监 理 通 知 单

工程名称：徐州申鑫建材市场管理有限公司分布式光伏发电项目

编号：ZHJL-SXJC-02

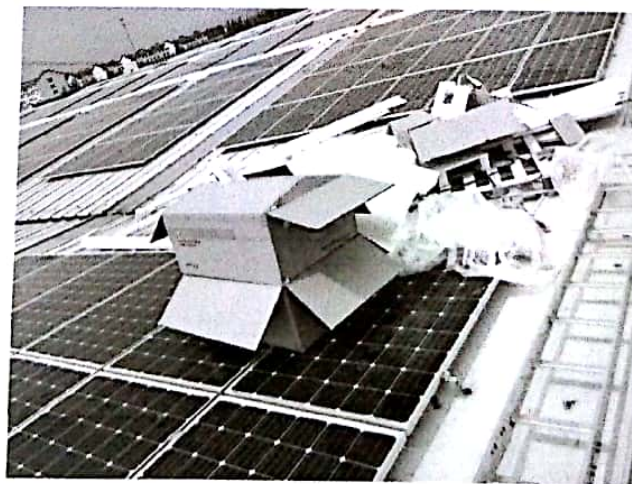
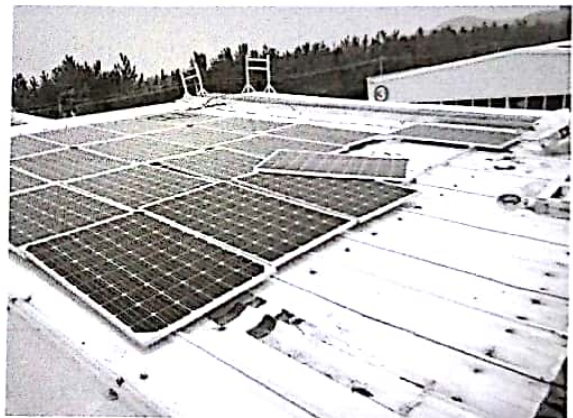
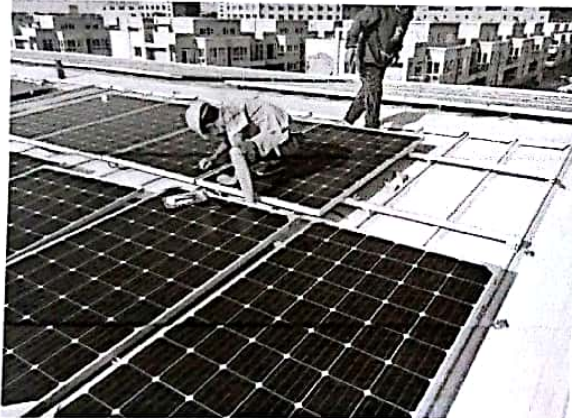
- 1、现场组件堆放杂乱无章，容易造成组件损坏。
- 2、组件上随意堆放杂物。
- 3、现场施工人员踩板情况较多。
- 4、施工现场内杂物堆积较多。

以上问题望你单位及时处理，并将处理结果于三日内上报业主及监理验收。

工程名称：徐州申鑫建材市场管理有限公司分布式光伏发电项目 编号:ZHJL-SXJC-05

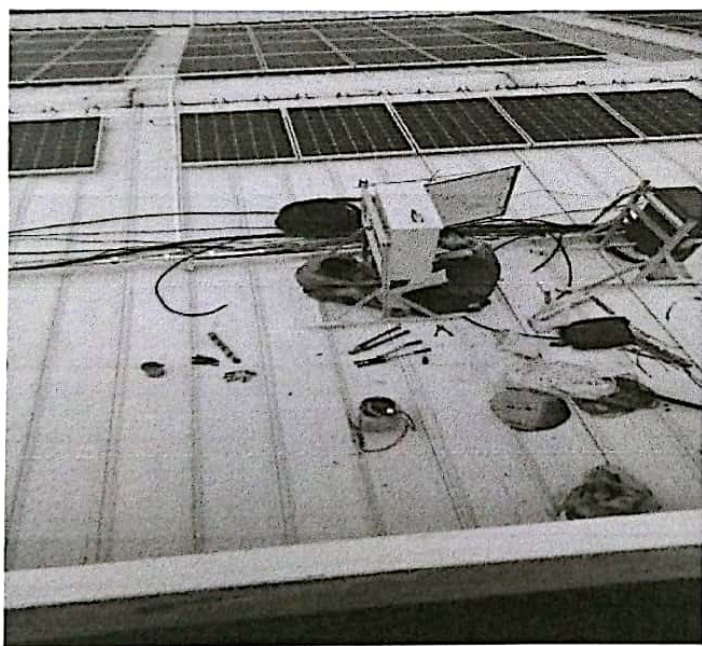
经监理现场巡查，发现个别施工人员在施工时打赤膊进行施工，现要求你项目部立即进行整改，整改后上报监理部进行复查。

编号：ZHJL-SXJC-06

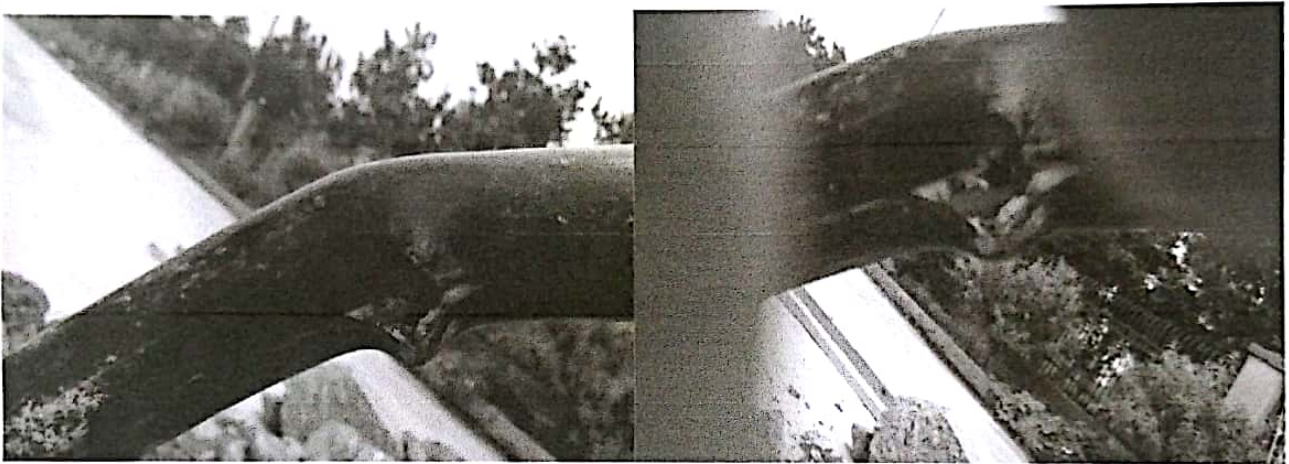
巡视发现 1#厂房西侧 3*150 电缆破损严重，电缆铠甲及内绝缘层破损，导致铜线外漏。现要求贵方即刻处理，出具整改措施，及时修补或更换电缆。整改后复查绝缘阻值并报监理项目部。请贵方及时处理，因处理不及时或处理不当造成的后果贵方负全部责任。
